柏崎刈羽原子力発電所第6号機 設計及び工事計画審査資料	
資料番号	KK6 添-1-039(比較表) 改0
提出年月日	2024年1月11日

(VI-1-3-4 使用済燃料貯蔵槽の冷却能力に関する説明書)

先行審査プラントの記載との比較表 VI-1-3-4 使用済燃料貯蔵槽の冷却能力に関する説明書

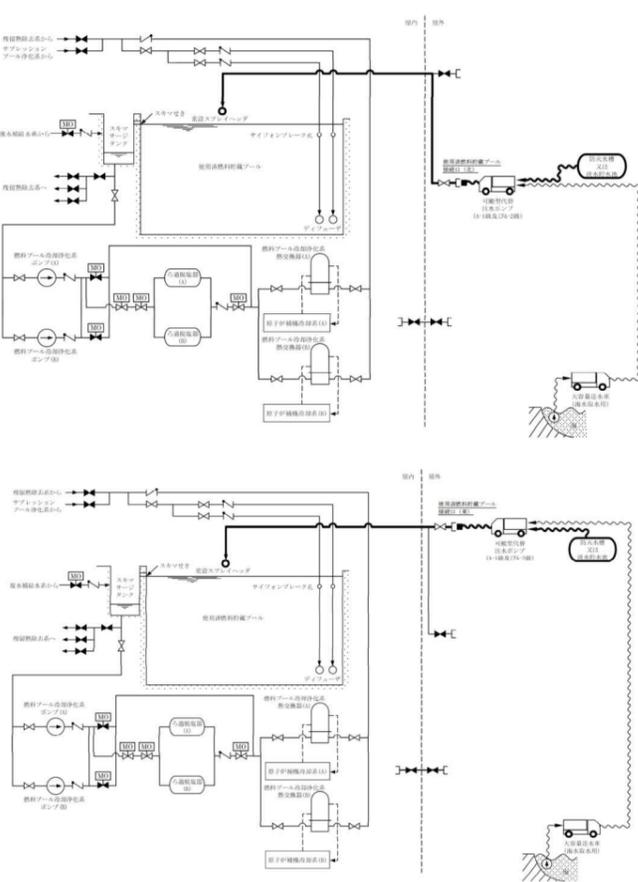
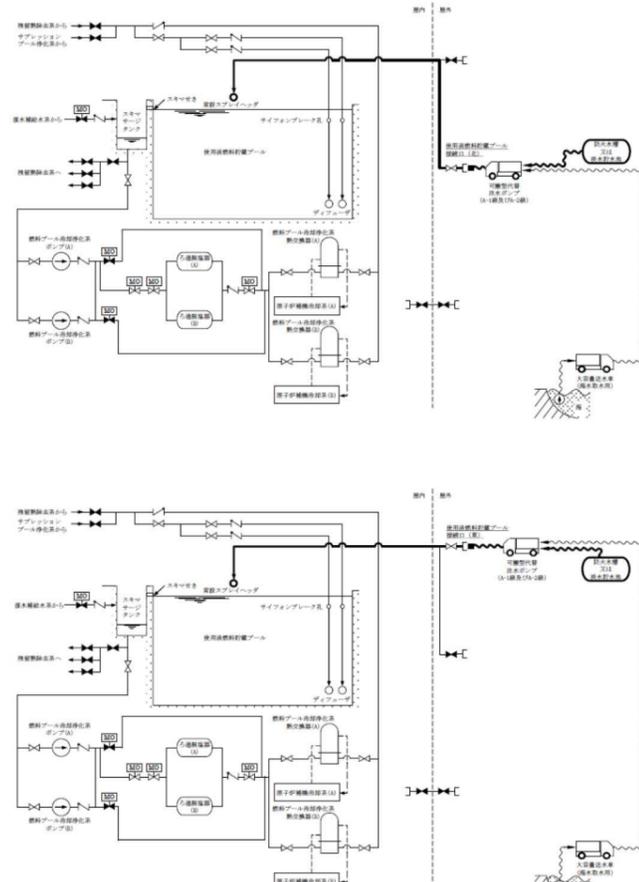
島根原子力発電所 第2号機	柏崎刈羽原子力発電所 第7号機	柏崎刈羽原子力発電所 第6号機	柏崎刈羽原子力発電所第7号機との比較
	 <p data-bbox="831 1239 1454 1323">図 3-3 可搬型スプレイヘッドを使用した使用済燃料貯蔵プールへの注水及びスプレイ時の系統概要図</p>	 <p data-bbox="1484 1239 2107 1323">図 3-3 可搬型スプレイヘッドを使用した使用済燃料貯蔵プールへの注水及びスプレイ時の系統概要図</p>	<p data-bbox="2166 1239 2789 1323">・プラント固有条件による差異（プラントメーカーによるバイパスライン設計の差異）</p>
